ENQUETE PUBLIQUE RELATIVE AU PERMIS DE CONSTRUIRE CENTRALE PHOTOVOLTAÏQUE AU SOL

N° E23000057/64 du 25/09 au 27/10/2023

PROCES VERBAL DE SYNTHESE

Commissaire Enquêtrice : Christine Barroso

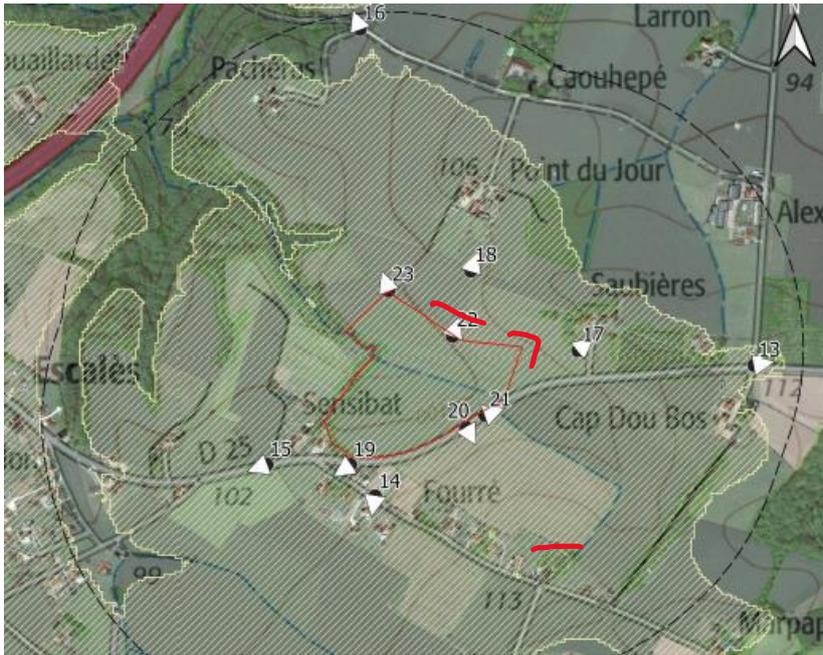
CE-Q10 : la qualité des sols via l'IDPR p91 de l'étude d'impact indique un ruissellement important/ idem en p93, puis en p240, dans la partie bilan, il est mentionné le contraire.
